Informe Consolidado de Solicitud de Aclaraciones, Rectificaciones y/o Ampliaciones a la Declaración de Impacto Ambiental del Proyecto "Mejoramiento operacional y ampliación en Fundo El Guanaco"

Nombre del Titular : Agrícola Ariztía Limitada
Nombre del Representante Legal : Eugenio Ariztía Benoit
Dirección : Los Carrera N° 444 Melipilla

El presente Informe Consolidado de Solicitud de Aclaraciones, Rectificaciones o Ampliaciones a la Declaración de Impacto Ambiental del Proyecto "Mejoramiento operacional y ampliación en Fundo El Guanaco", contiene las observaciones generadas en virtud de la revisión de la Declaración de Impacto Ambiental.

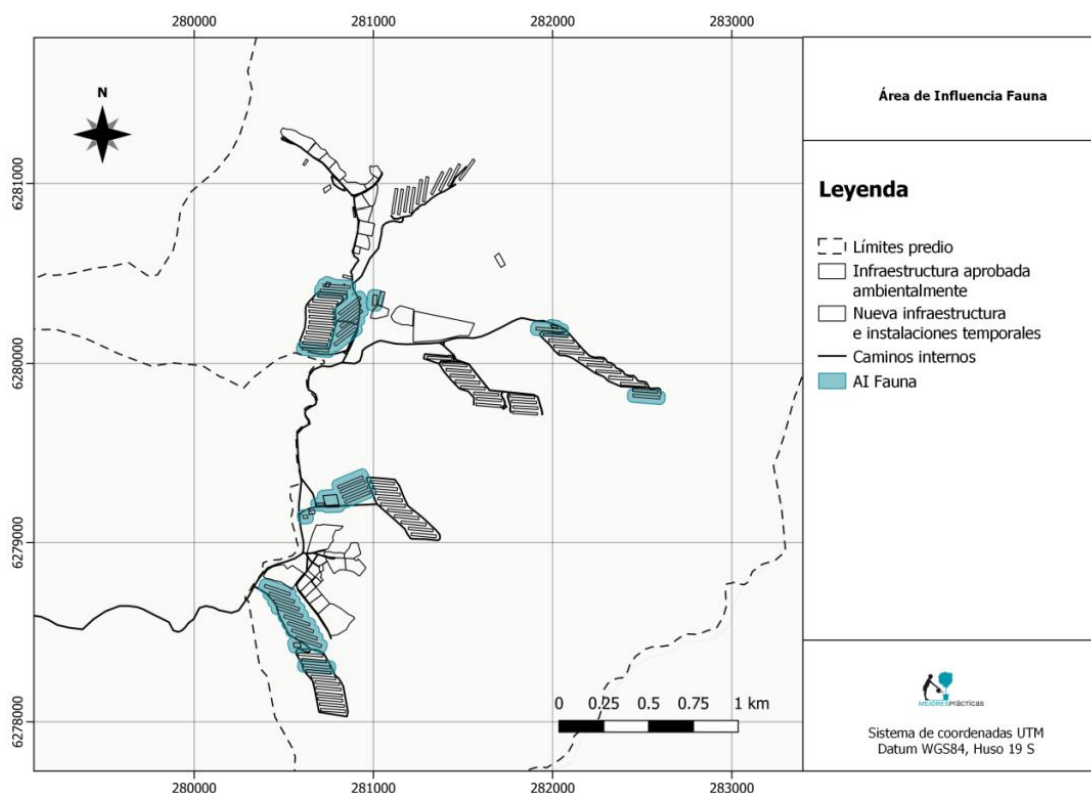
Esto podría significar que parte de la fauna potencial no pudo ser registrada en el área del Proyecto debido a que habría sido submuestreada por la estación en que se realizó la campaña de terreno, esto es en invierno.

Se solicita complementar el levantamiento de información con una nueva campaña a la mayor brevedad de forma que permita determinar adecuadamente la riqueza y abundancia de la fauna vertebrada e invertebrada presente en el AI, así como la presencia o no de especies sensibles o amenazadas que pudieran ser susceptibles de verse impactadas significativamente por las obras y acciones del Proyecto. Se debe tener en consideración una distribución de las estaciones de muestreo que representen adecuadamente la totalidad de los ambientes identificados, ampliando el esfuerzo de muestreo a través de nuevas estaciones o con un mayor número de horas de muestreo.
